新竹縣政府工程查核代表照片表

拍攝日期：111.12.08.

工程名稱：新竹縣立總圖書館新建工程

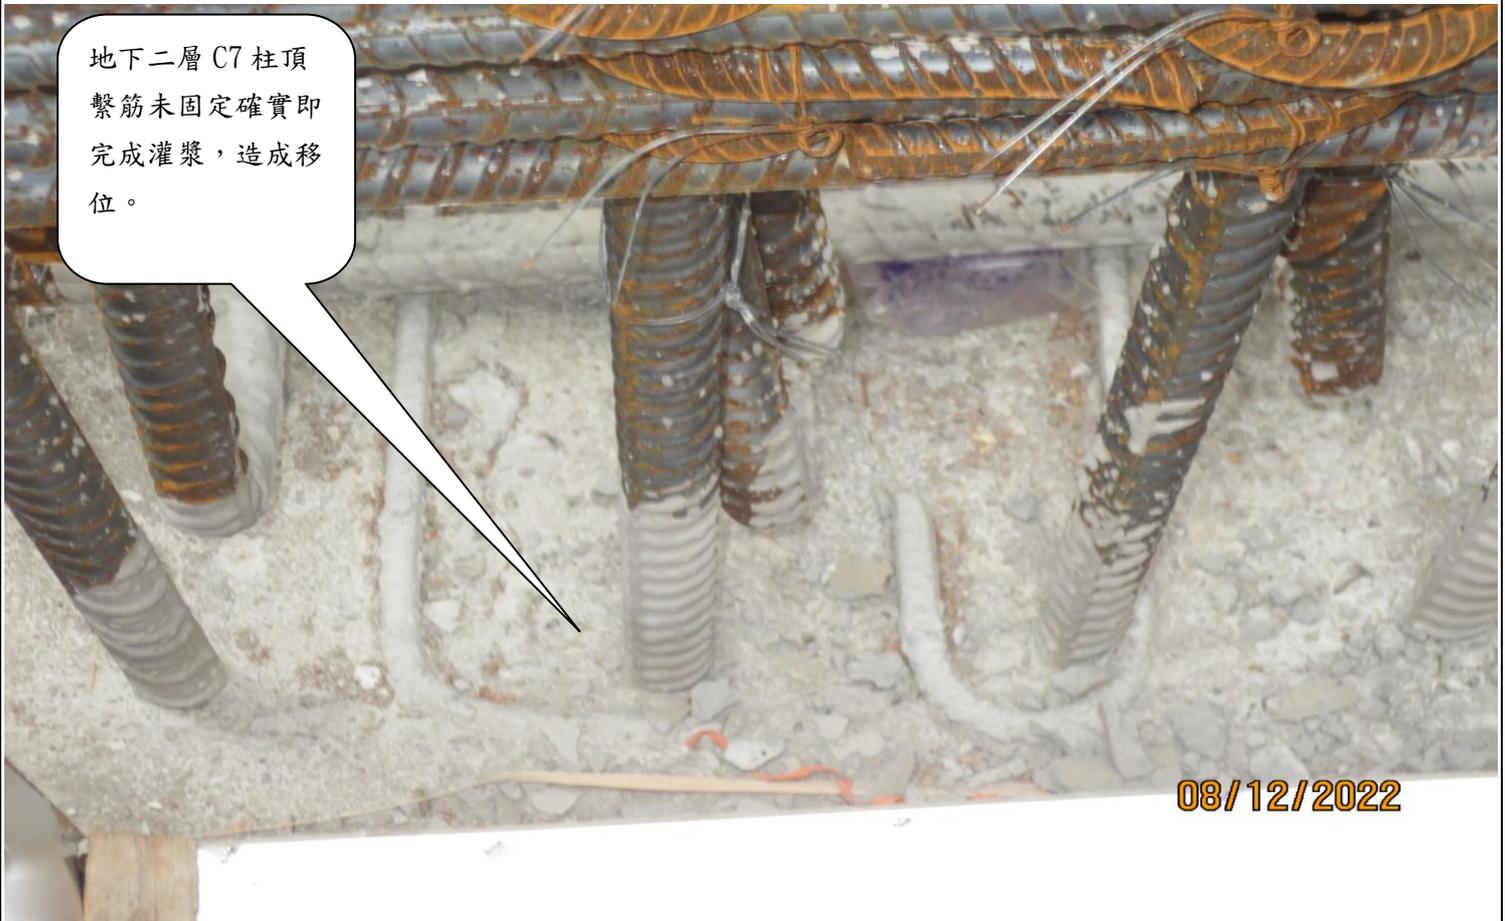
.車道版、梁混凝土分次澆置方式未妥善計畫，形成不可控冷縫產生。(

.車道版、梁混凝土分次澆置方式未妥善計畫，形成不可控冷縫產生。

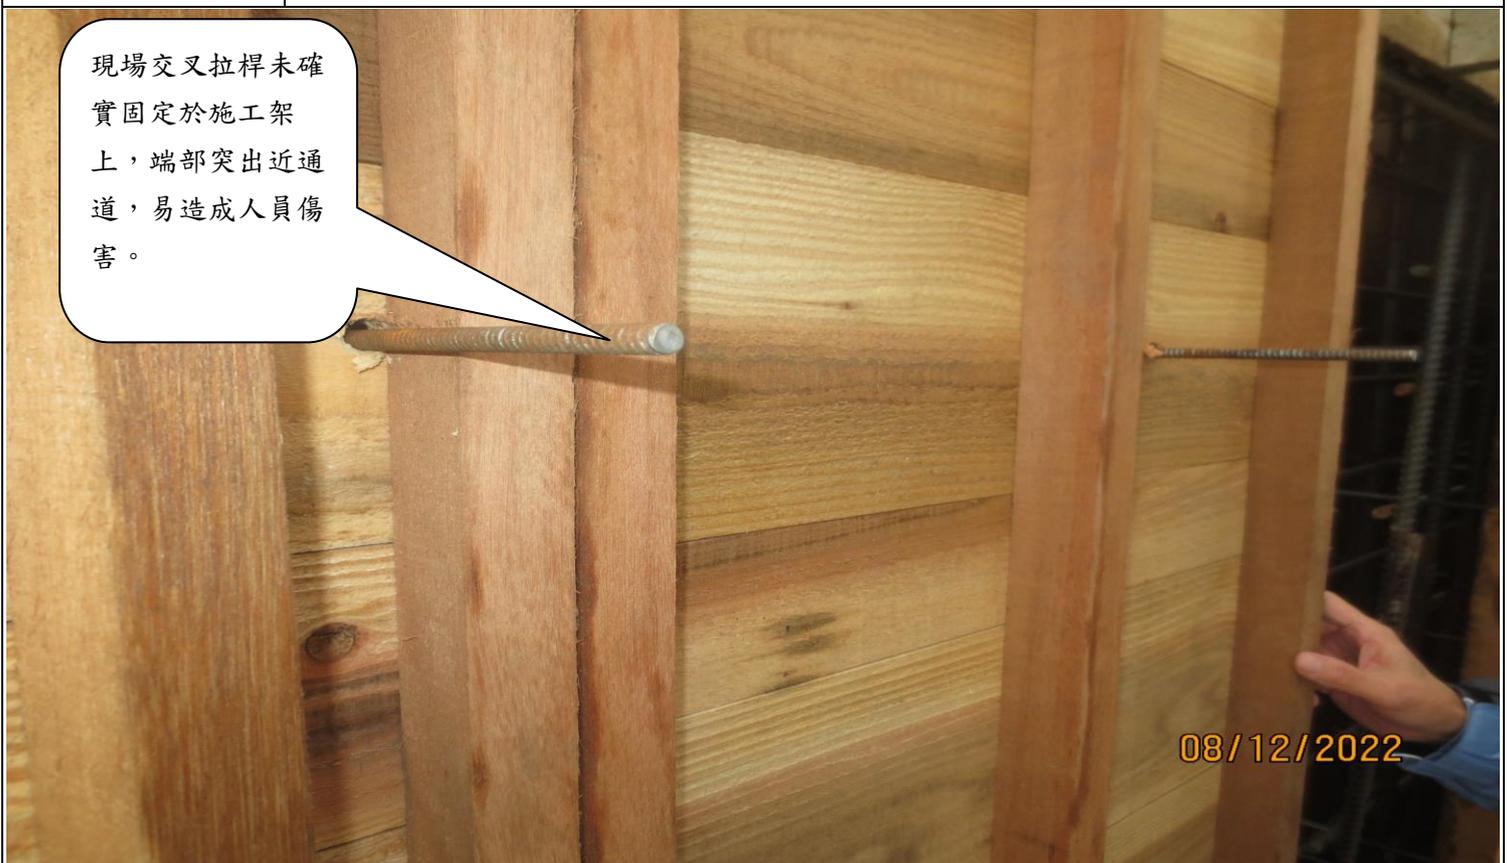
上下設備腳趾板鬆動未固定。
